p2db-b-04034

Aanvullend detailadvies natuurwaarden zeewering Eilanddijk

Detailadviezen dijken Westerschelde (7201F0401)

## Eilanddijk

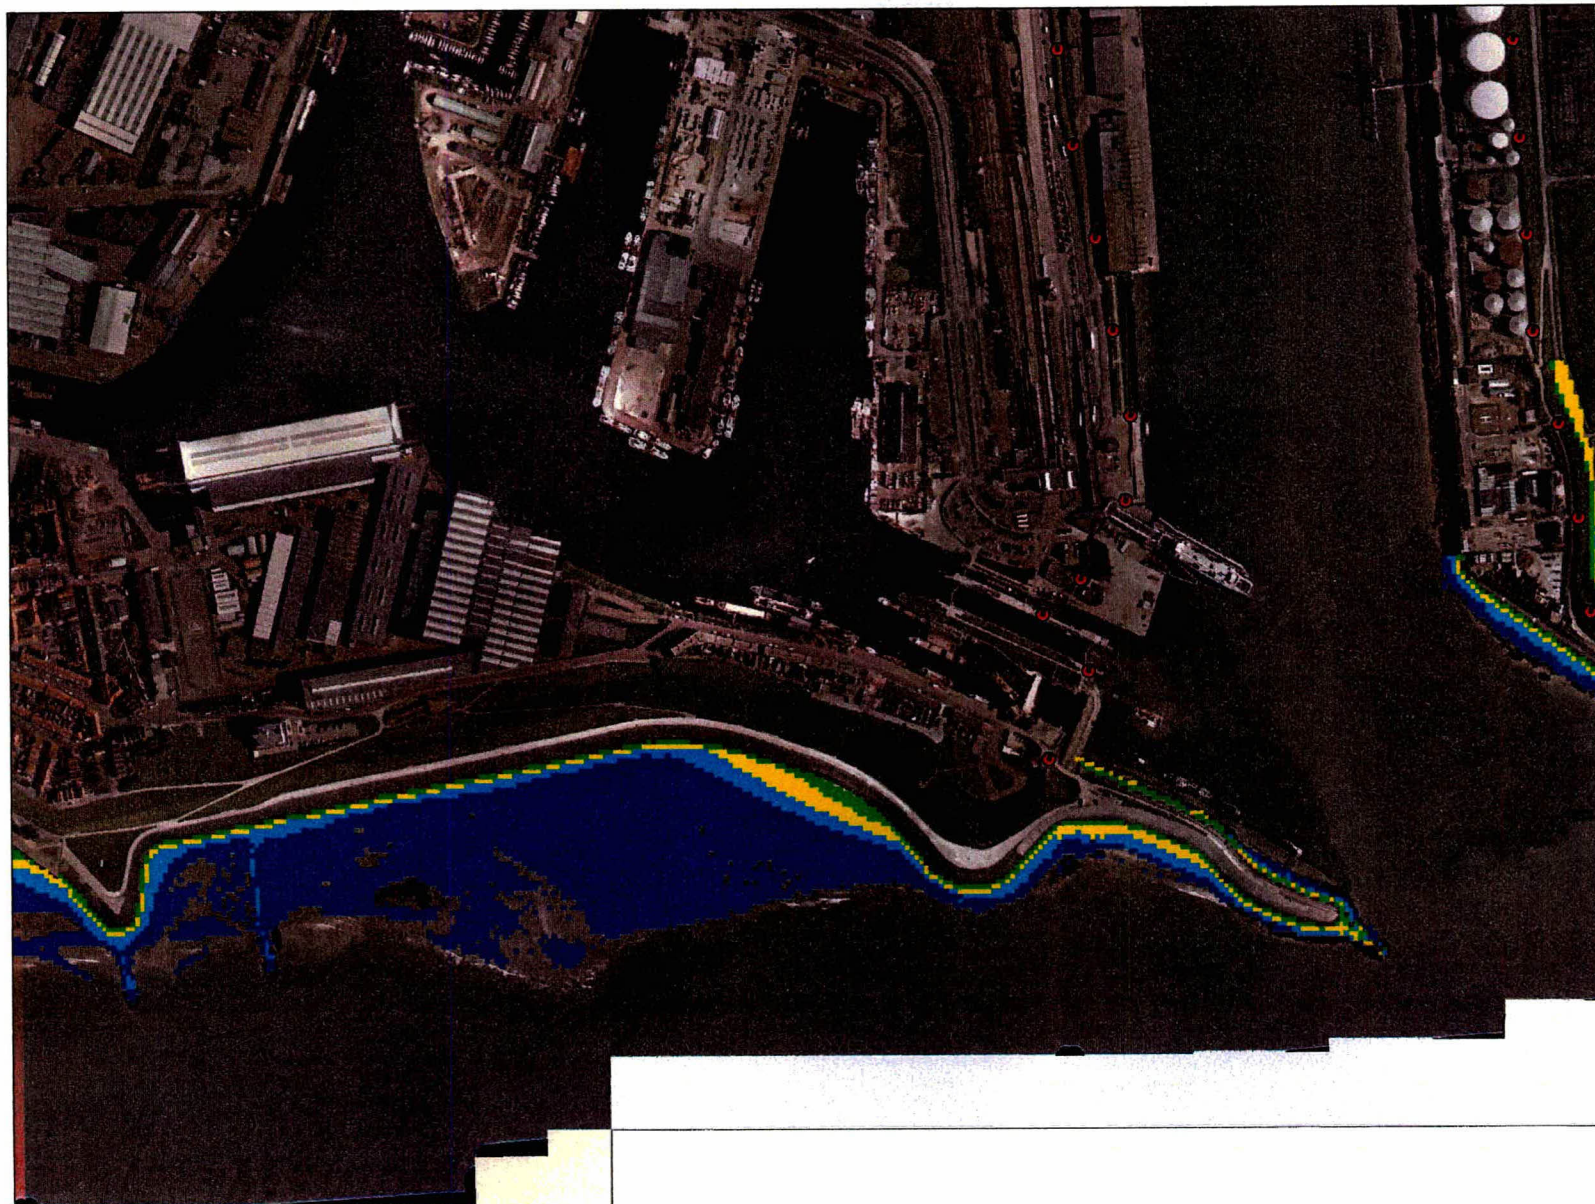
Het voorland bij dit dijkvak bestaat bij het gedeelte Eilanddijk uit het kwalificerende habitatype 1130 Estuaria. De gedeeltes in de buitenhaven hebben geen kwalificerend habitatype als voorland. Met de werkzaamheden aan de dijk zal op de plekken waar slik aan de dijk grenst verstoring plaats vinden van dit habitatype. Hierbij zal geen vegetatie verstoord worden omdat deze niet voorkomt in dit habitatype. Wel zal de bodemopbouw van het slik verstoord worden daar waar dit uitgegraven wordt. Het slik grenzend aan de Eilanddijk is laag op de meeste plekken lager dan 1 meter onder NAP. Dit is weergegeven op bijgevoegde kaart. Op veel plaatsen is de kreukelberm goed te zien. De verwachting is dan ook dat de verstoring hier gering zal zijn. In hoeverre de verstoring van het slik zich zal herstellen wordt komende maanden onderzocht door het RIKZ en de MID. Medio juli zal hier een rapportage over komen. Wel is de verwachting dat hoe hoger het slik is des te langer het herstel zal duren. Een laag slik heeft een hogere dynamiek dan een hoog slik en zal daarom sneller herstellen.

Om onnodige schade aan het slik te voorkomen dient de werkstrook op het slik zo klein mogelijk gehouden te worden. Na de werkzaamheden moet het uitgegraven slik weer op zijn oude hoogte terug gebracht worden.
